### MVSC/AA-180/260/300/460，MVSD-260/300 系列電磁/氣動閥 本體氣壓符號對應位置設變通知

# 設變通報

Product Design  
Change

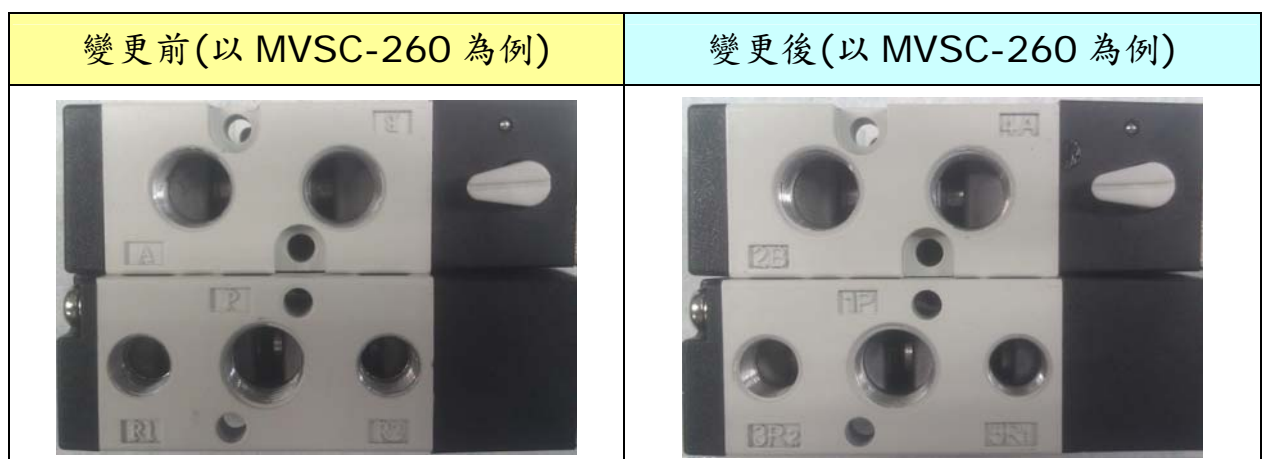
使產品氣壓符號符合 JIS 與 ISO 規範，進行調整其對應擺放位置。  
JIS/ISO 規範位置為：4A、5R1 靠前導端，2B、3R2 靠尾蓋端。  
註：JIS 符號為 P、B、R2、A、R1；ISO 符號為 1、2、3、4、5。

3.2 氣壓符號 4A 與 2B 對調，3R1 與 5R2 對調(製品規格、尺寸無變更)

MVSC/AA-180/260/460，	
變更前	變更後
P	1P
B	2B
R2	3R2
A	4A
R1	5R1
